Таблица накопительных доработок контроллеров КДУ-3.хН2 (начиная с 88140716) по состоянию на 26.01.2021.

* Установка конденсатора в доработке 4.

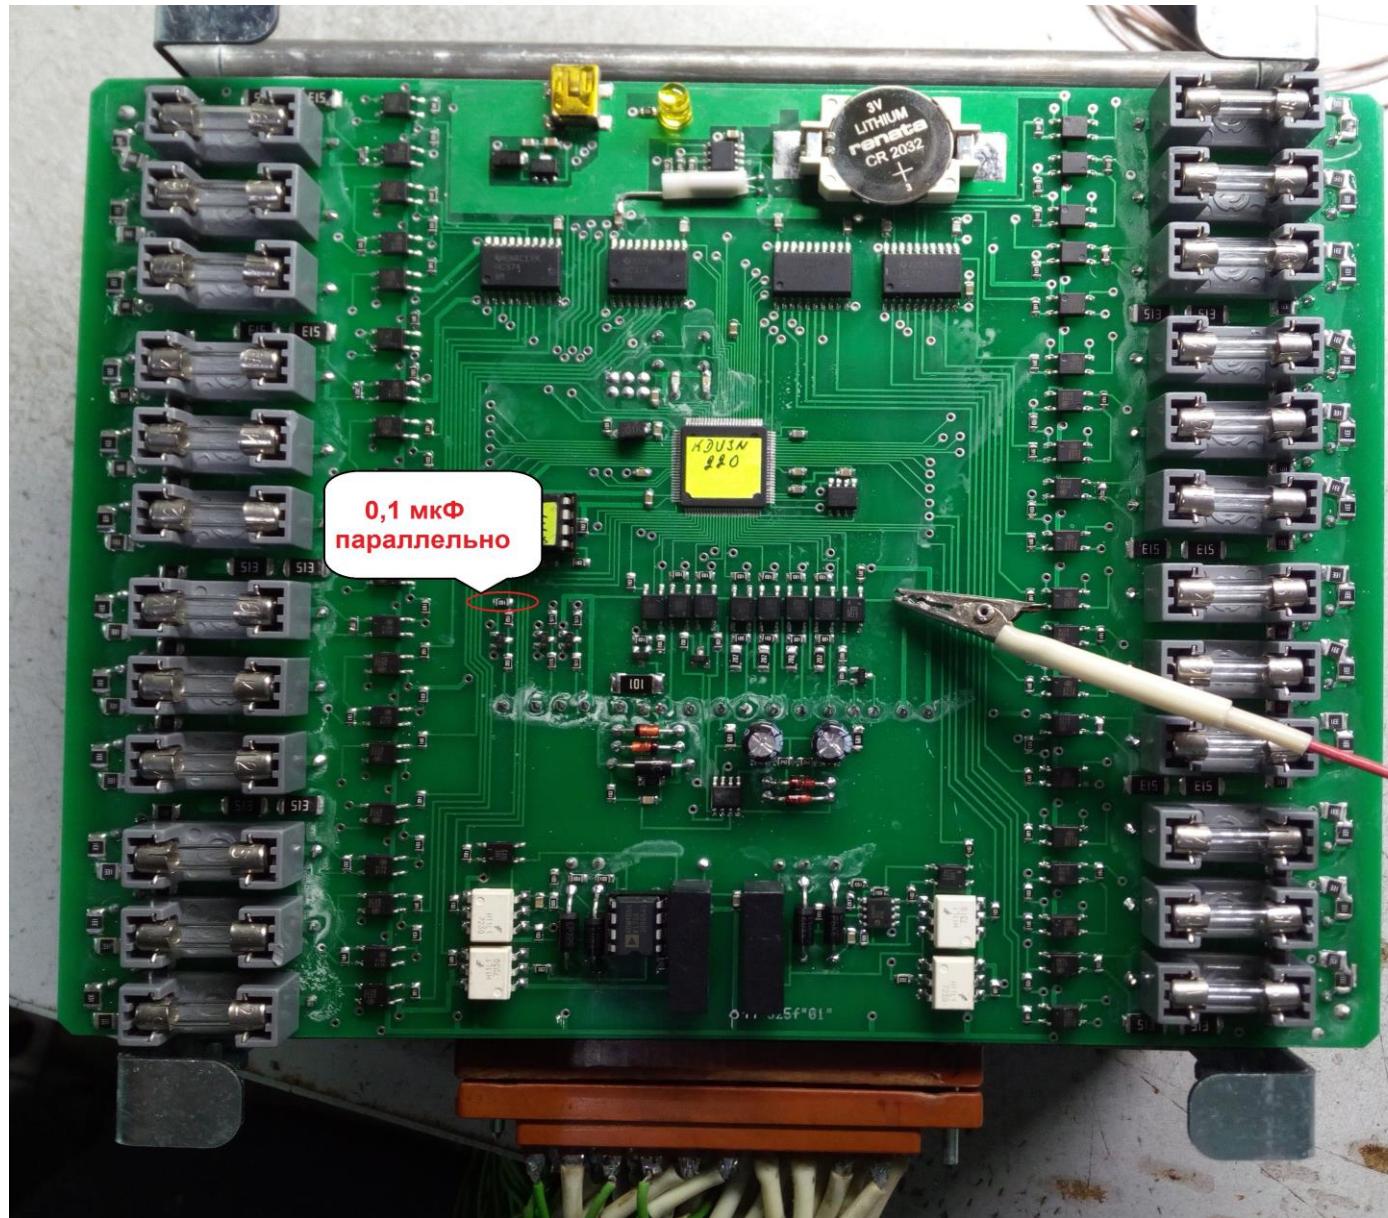
4) Цепь синхронизации с сетью. (09.07.2019)	Блок электронный	Параллельно резистору R85 установить конденсатор чип 0805 X7R 0,1 мкФ* и обновить прошивку блока электронного до версии kdu3n226 или выше. Допустимо не дорабатывать блоки с установленным конденсатором 0,22 мкФ и прошивкой kdu3n223.	Контроллеры с серийным номером до 116140419 при эксплуатации в условиях некачественной сети. Косвенно это проявляется как ложные срабатывания защиты с кодами ВВ, ВД неиспользуемых каналов. Как правило, также есть и сообщения об отказе сети.	Повышение точности синхронизации с сетью при наличии гармоник частоты 50Гц или высокочастотных помех как в самой сети, так и от блоков питания светофоров.
